川内原子力発電所

原子炉施設保安規定変更認可申請について

「緊急時対策所（指揮所）の設置に伴う変更」

2021年7月15日
九州電力株式会社

<保安規定 第87条>

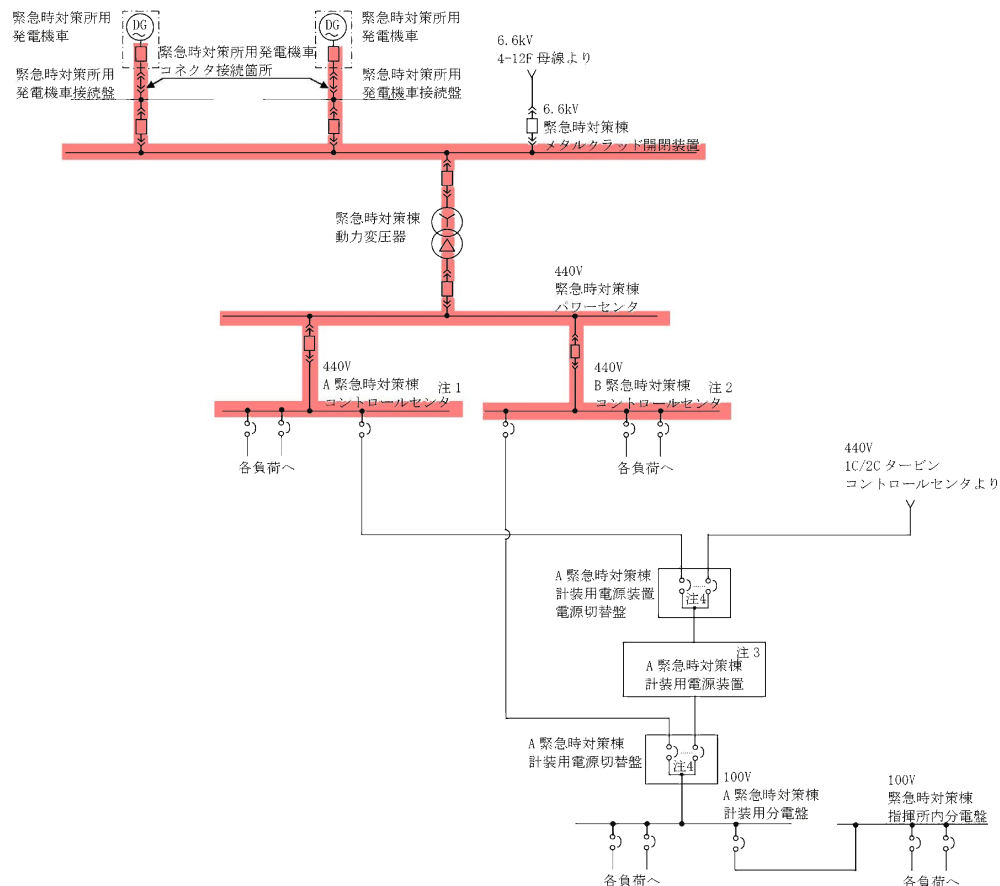
現在運用中である代替緊急時対策所の電源系統は低圧母線であり、その点検内容は電路の絶縁抵抗測定等の簡易なもののため、第87条（予防保全を目的とした点検・保守を実施する場合）の適用は不要としていた。

一方、今回申請する緊急時対策所（指揮所）の電源系統は、建屋規模の拡大によって高圧母線を含む設備構成としており、代替緊急時対策所に比べ、盤及びしゃ断器が増え（代替緊急時対策所：しゃ断器6台、緊急時対策所（指揮所）：しゃ断器114台）、点検自体や前後作業に要する時間も長くなることから第87条を適用する。

具体的には、緊急時対策所用発電機車による電源系を構成する共通系統を定期的に点検するに際し、第87条を適用するため、表87-1に以下の内容を追加する。

変更前				
規定なし				
変更後				
表 87-1 (続き)				
関連条文	点検対象設備	第 87 条適用時期	点検時の措置	実施頻度
第 83 条 (83-19-1)	・緊急時対策所用発電機車による電源系を構成する共通系統	モード1、2、3、4、5、6及び使用済燃料ピットに燃料体を貯蔵している期間	・所内電気設備の系統電圧を確認し、使用可能であることを確認する。	点検前 ^{*3} その後の1日に1回
※3：運転上の制限外に移行する前に順次実施し、その全てが終了した時点から24時間以内に運転上の制限外に移行する。なお、移行前に実施した措置については、移行時点で完了したものとみなす。
